CCR-VIA -- COMITATO DI COORDINAMENTO REGIONALE PER LA VALUTAZIONE D'IMPATTO AMBIENTALE

Giudizio n° 4470 **Del** **30/01/2025**
Prot. n° 24/09621 **Del** **13/01/2025**

Oggetto: Istanza per l'avvio del procedimento di Verifica di assoggettabilità a VIA ai sensi dell'art. 19 del D.Lgs. 152/2006 e ss. mm. e ii., relativa al progetto "Impianto di messa in riserva (R13) e recupero (R5) di rifiuti speciali non pericolosi per quantità superiori a 10 tonnellate/giorno

Comune di Intervento: Pianella (PE)

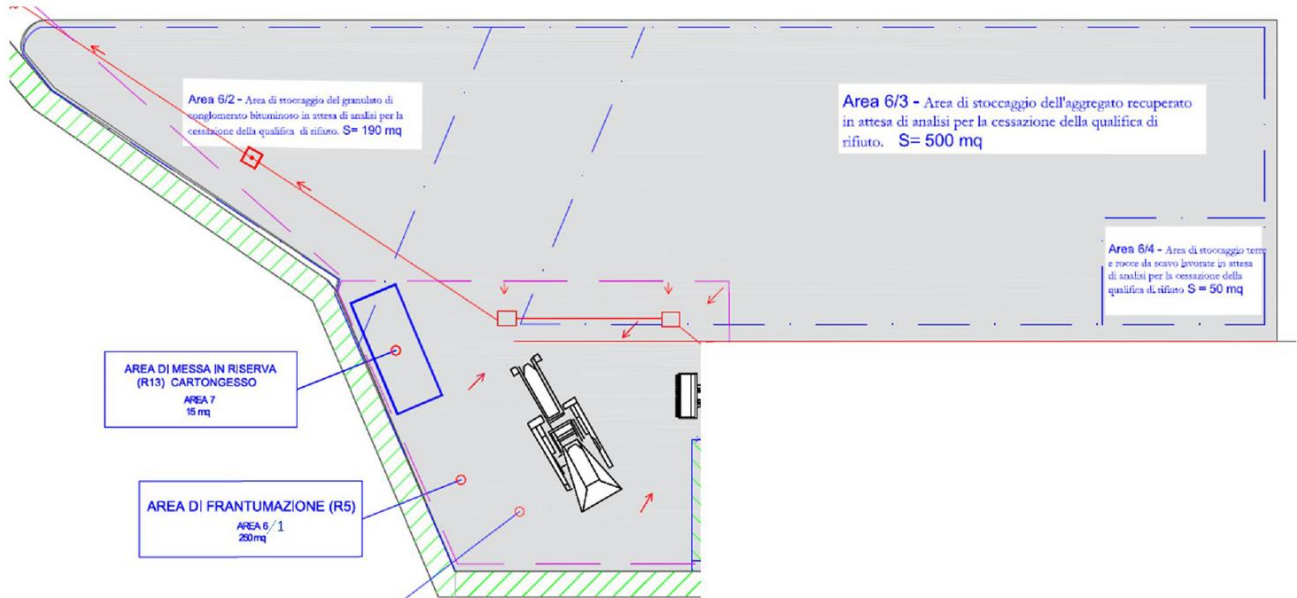
3. Individuare, all'interno dell'area 6 del layout di impianto, le zone adibite al deposito di aggregato recuperato e di granulato di conglomerato bituminoso in attesa di cessazione della qualifica di rifiuto;

Il tecnico riporta che l'area 6, pavimentata con calcestruzzo impermeabilizzato viene, a riscontro della richiesta di integrazione del CCR-VIA, revisionata e suddivisa in 4 aree e precisamente:

Area 6/1 - Area nella quale si esegue la frantumazione dei rifiuti.

Area 6/2 - Area di stoccaggio del granulato di conglomerato bituminoso in attesa di analisi per la cessazione della qualifica di rifiuto.

Nello specifico, il deposito avverrà in cumulo di altezza massima pari a circa 3 metri (nel pieno rispetto delle condizioni di sicurezza come dettato dal D.lgs. 81/2008 e ss.mm.ii.) su una superficie di 190 mq.

Area 6/3 – Area di stoccaggio dell'aggregato recuperato in attesa di analisi per la cessazione della qualifica di rifiuto.

Nello specifico, il deposito avverrà in cumulo di altezza massima pari a circa 3 metri (nel pieno rispetto delle condizioni di sicurezza come dettato dal D.lgs. 81/2008 e ss.mm.ii.) su una superficie di 500 mq.

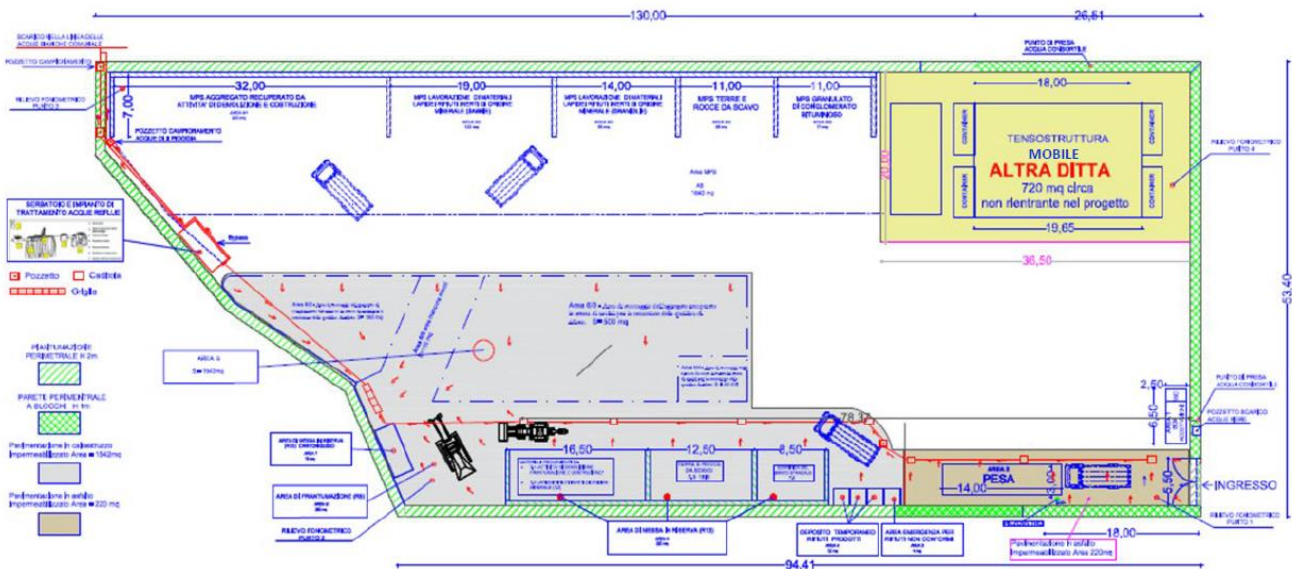
4. Revisionare il progetto di gestione delle acque meteoriche che risolve le incongruenze riportate in premessa;

Il tecnico dichiara che la superficie impermeabile della configurazione impiantistica revisionata è pari 1.742 mq circa (campitura in grigio).

Il volume di acqua di prima pioggia è pari a: $1.742 \text{ m}^2 * 0,004 \text{ m} = 7 \text{ m}^3$ circa.

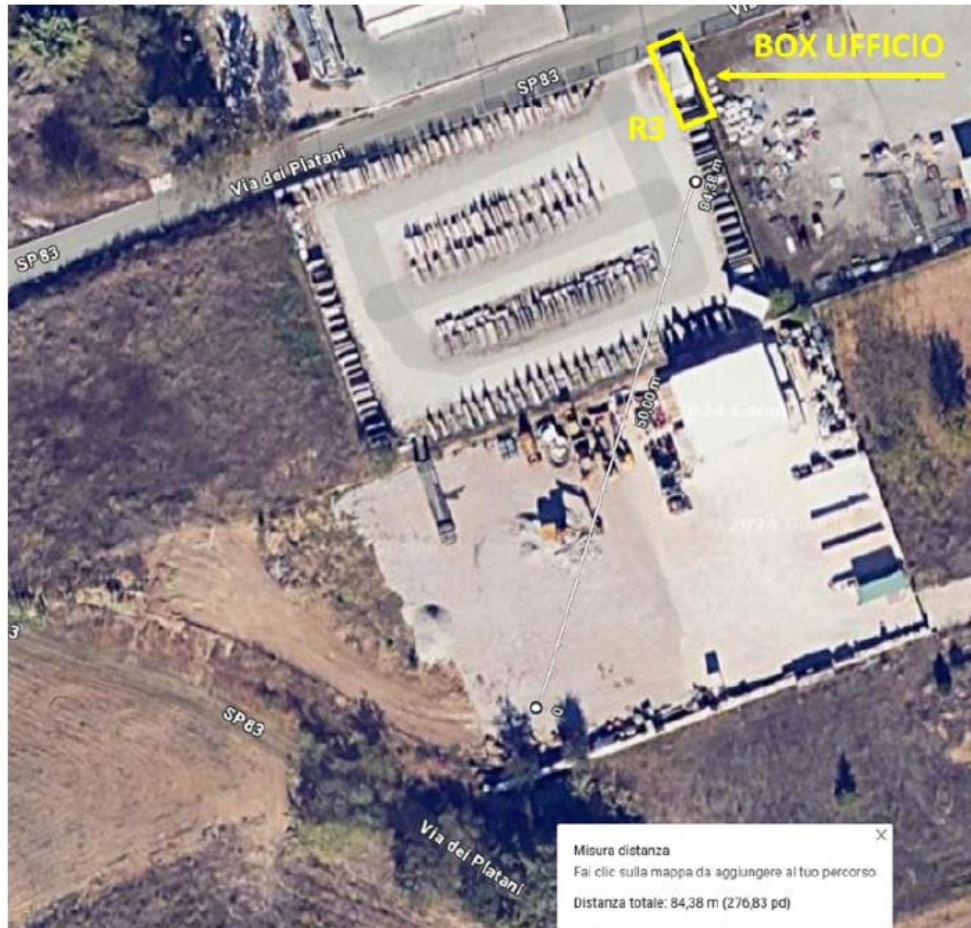
- per la richiesta n. 6, la relazione previsionale di impatto acustico integrativa contiene errori (assunzione scorretta di emissione acustica delle sorgenti nello spazio libero "in tutte le direzioni" e ciò comporta $Q=2$, ovvero $DC = + 3$ dB e erronea verifica del rispetto del valore limite differenziale che, ai fini del criterio differenziale, il livello di rumore ambientale va riferito al "tempo di misura" e non al "tempo di riferimento");

Il tecnico afferma che le aree intorno all'opificio sono tutte impegnate da attività produttive. **Gli unici due ricettori "non industriali" sono due piccole case indicate con R1 e R2, il ricettore produttivo più vicino è indicato con R3.**
